**AVIS RELATIF À LA PROTECTION
CONTRE LES EVENTUELS EFFETS NOCIFS ET NUISANCES
PROVOQUÉS PAR LES RAYONNEMENTS NON IONISANTS
GÉNÉRÉS PAR DES ANTENNES ÉMETTRICES STATIONNAIRES**

Commune : MOUSCRON - Exploitant : PROXIMUS

Référence exploitant : 56RQT_1

Rapport n° 520 / 2024

Figure 1 : Vue en plan des lieux de séjour et des points de contrôle

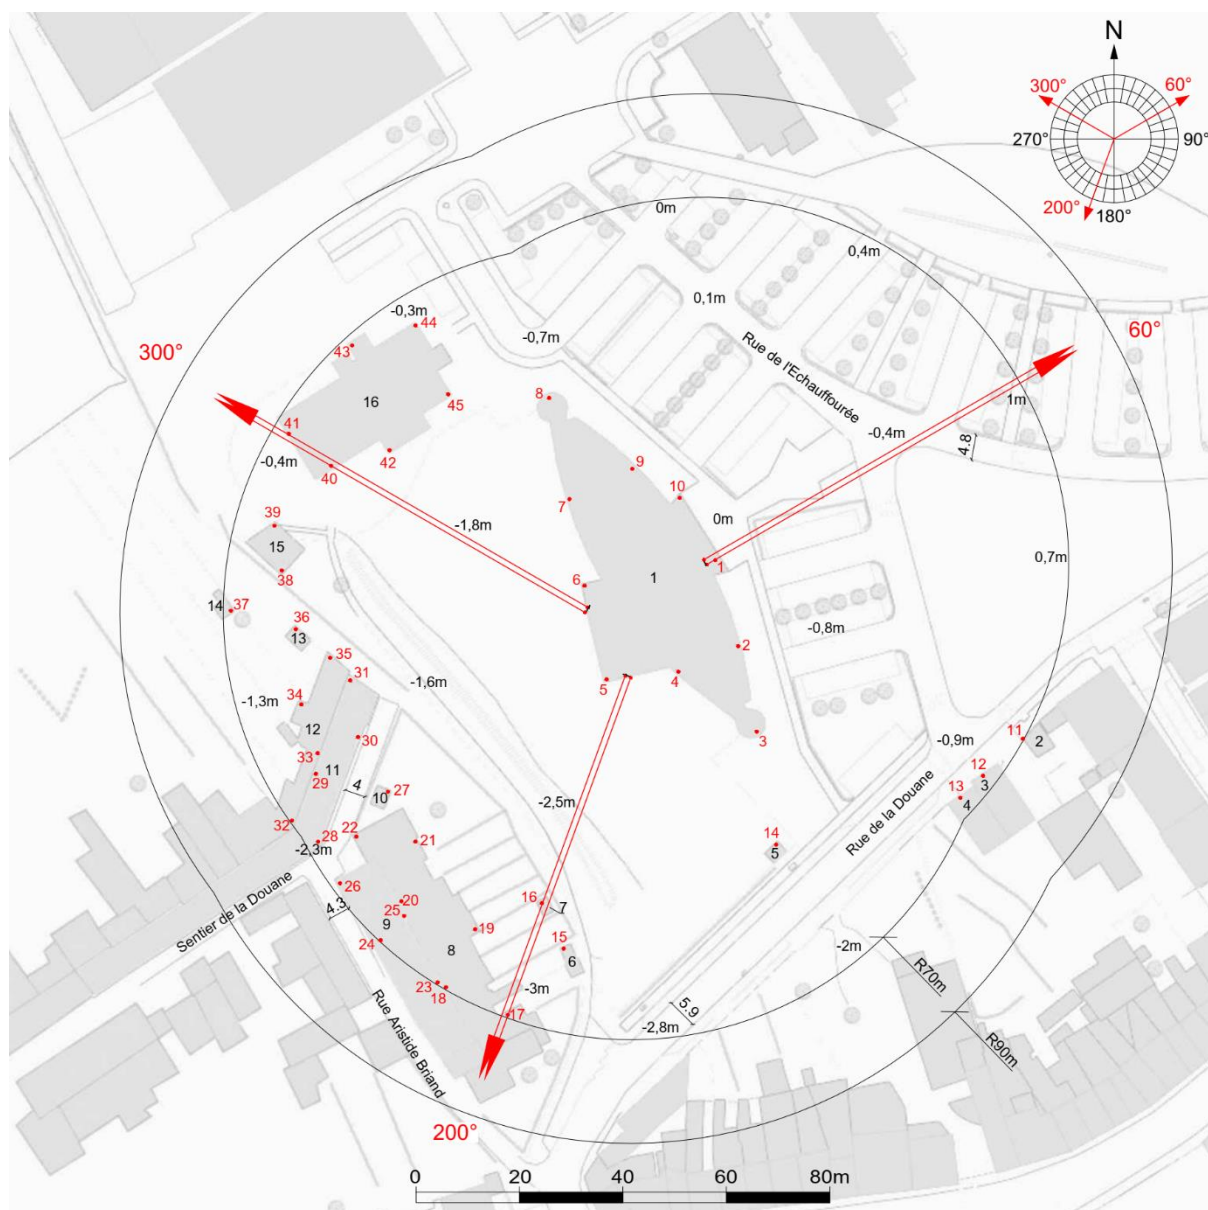
Les fréquences d'émission, la puissance rayonnée par chacune des antennes et leur gain permettent de déterminer le rayon de la zone à analyser. Tout dépassement de la limite par installation est exclu en dehors de cette zone. Le tableau 2 reprend les 35 LS² pour lesquels l'indice d'exposition est le plus élevé. Les différentes colonnes indiquent :

- le numéro du point de contrôle repris sur un des plans de la figure 1;
- le numéro du LS dans lequel se trouve le point de contrôle de la 1^{ère} colonne ;
- l'atténuation d'obstacle prise en compte pour le calcul de l'indice d'exposition dans le LS ;
- le résultat du calcul de l'indice d'exposition.

En ce qui concerne les antennes de l'installation mentionnées dans le tableau 1, la distance maximale à laquelle la limite pourrait être atteinte, à l'extérieur, est égale à 102,2 m. S'il n'y a pas de LS à une distance inférieure, les antennes respectent forcément la limite d'immission.

Dans le cas des LS situés à l'intérieur des bâtiments, une atténuation d'obstacle est prise en compte et il en résulte que la distance maximale à laquelle la limite pourrait être atteinte se réduit à 72,4 m.

Figure 2 : Vue en plan des installations d'antennes dans un rayon de 300 mètres autour de l'installation faisant l'objet de la demande d'avis

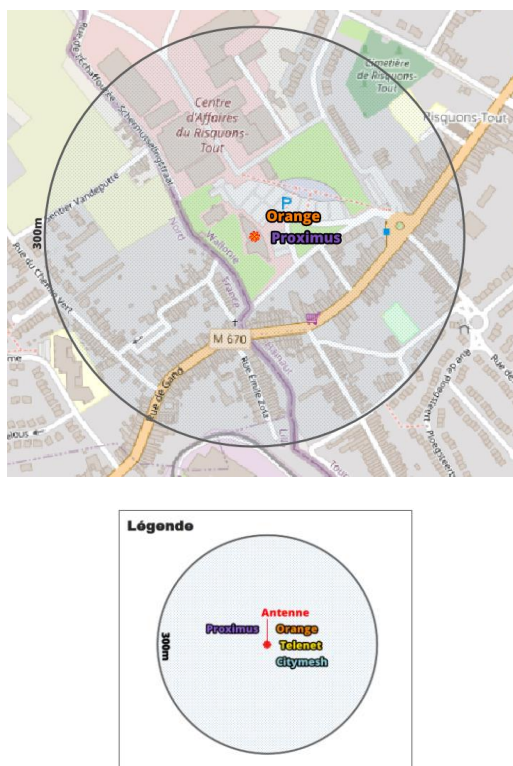
Le plan en projection verticale de la figure 2 indique la localisation des installations d'antennes émettrices stationnaires visées par le décret et situées dans un rayon de 300 mètres autour de l'installation référencée dans le paragraphe 2 et localisée au centre du cercle. Les données de localisation de ces antennes et les avis correspondant sont accessibles via le cadastre en ligne des antennes émettrices stationnaires⁶. Les installations prises en compte dans l'évaluation du respect de la limite cumulative sont les installations d'antennes émettrices déclarées en service par l'exploitant à la date du présent avis, à l'exception de l'installation référencée dans le paragraphe 2 et éventuellement d'autres installations ayant fait l'objet d'une demande d'avis à la même date et qui sont situées à l'intérieur de la zone de 300 mètres de rayon.

- il y a au plus 4 installations d'antennes émettrices stationnaires présentes dans la zone d'évaluation de 300 mètres de rayon représentée dans la figure 2, y inclus l'installation référencée dans le paragraphe 2 : la limite cumulative définie à l'article 4, §2 du décret est nécessairement respectée dans les lieux de séjour à l'intérieur de la zone d'évaluation de 300 mètres de rayon ;

- c) dans tous les autres cas, il a été vérifié que la limite cumulative définie à l'article 4, §2 du décret n'est pas dépassée dans les lieux de séjour sur base du nombre d'installations localisées dans la zone d'évaluation de 300 mètres de rayon représentée dans la figure 2, de leur localisation ainsi que des données inscrites dans la figure 1 et au paragraphe 4 du présent avis et dans les avis attestant le respect de la limite par installation ou de la limite abrogée de 3 V/m relatifs aux autres installations reprises dans la figure 2.

Compte tenu des considérations ci-dessus, il apparaît que l'intensité du rayonnement électromagnétique généré, dans les lieux de séjour situés dans un rayon de 300 mètres autour de l'installation référencée dans le paragraphe 2, par l'ensemble des antennes émettrices stationnaires de l'ensemble des exploitants du même site d'antennes émettrices stationnaires respecte la limite fixée à l'article 4, § 2 du décret.
